Fra: Gitte Gro Poulsen
Sendt: 19. juni 2024 11:58
Til: 'Hans Gade Holm'
Emne: Supplerende oplysninger - Svømmebane i Ringøbing fjord ved Ringkøbing havn - 24/04813

Anmodning om supplerende oplysninger

24/04813

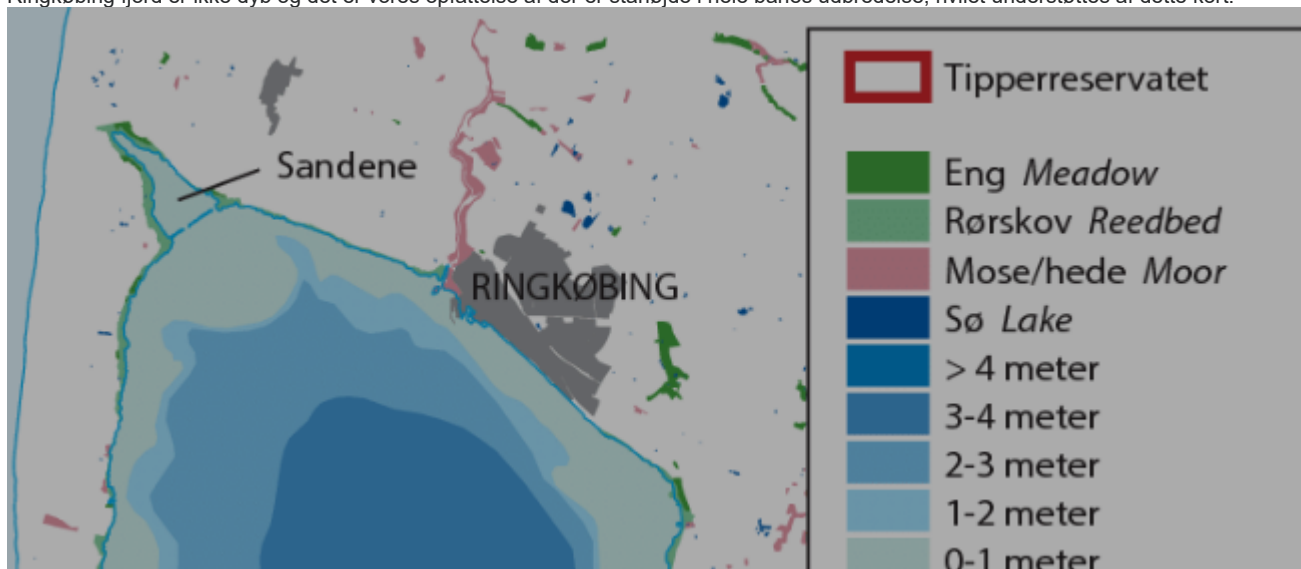
Ringkøbing fjord er ikke dyb og det er vores opfattelse af der er ståhøjde i hele banes udbredelse, hvilket understøttes af dette kort.
